710 - INSP
ISO/IEC 17020
Origineel verslag

Verkoop [Afd 8.4.2]

Verslagnummer:
22/07042026/57877/67460/1

Inspectie adres: Pastoor van de Wouwerstraat
1 - bus 2, 2600 Antwerpen (België)

Elektrisch bord

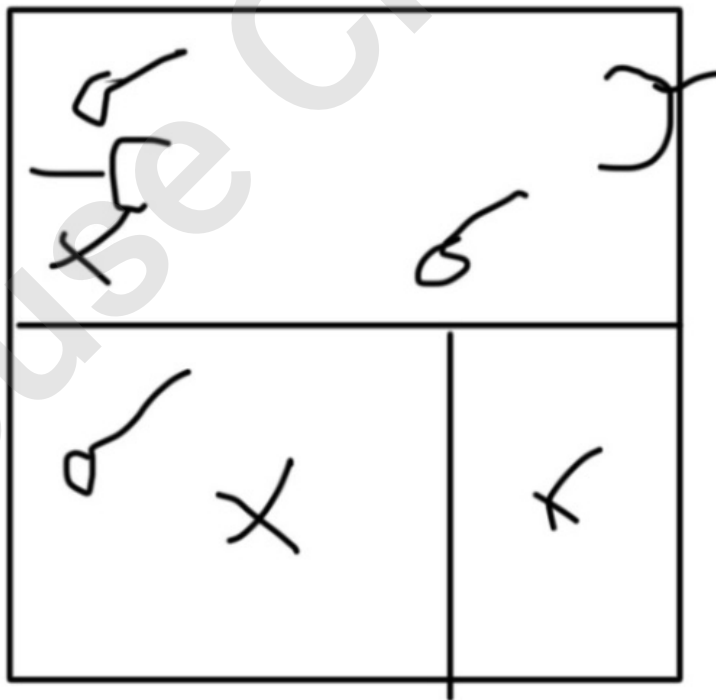
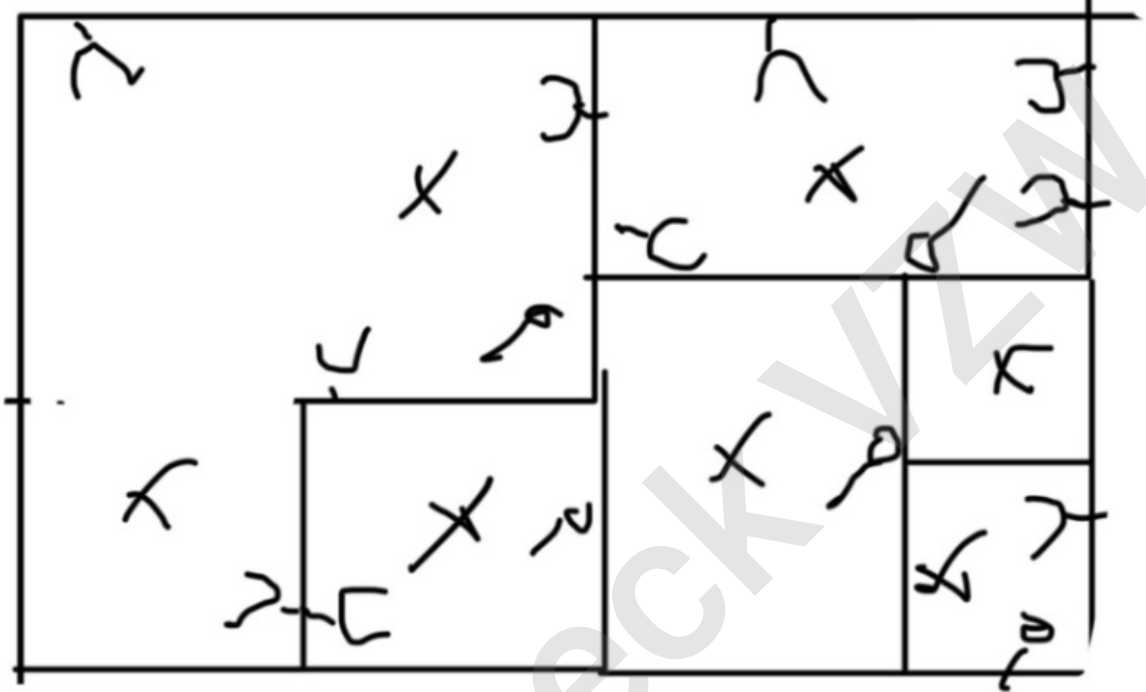
- Het verdeelbord is niet conform. - oAfd 5.3.5.1 ; oAfd 4.2.2.1.b
- Het eendraadschema en situatieplan zijn niet aanwezig. - oAfd 3.1.2.1
- De beschermingsgraad van de ruimte moet ten minste IPXX-D zijn voor ruimtes publiek toegankelijk en IPXX-B voor gewone ruimtes. - oAfd 4.2.2.3

- De penautomaten/zekeringen zijn niet van hetzelfde type. -
- De houders van de penautomaten zijn niet uitgerust met een kaliberstuk. - oAfd 5.3.5.5.a
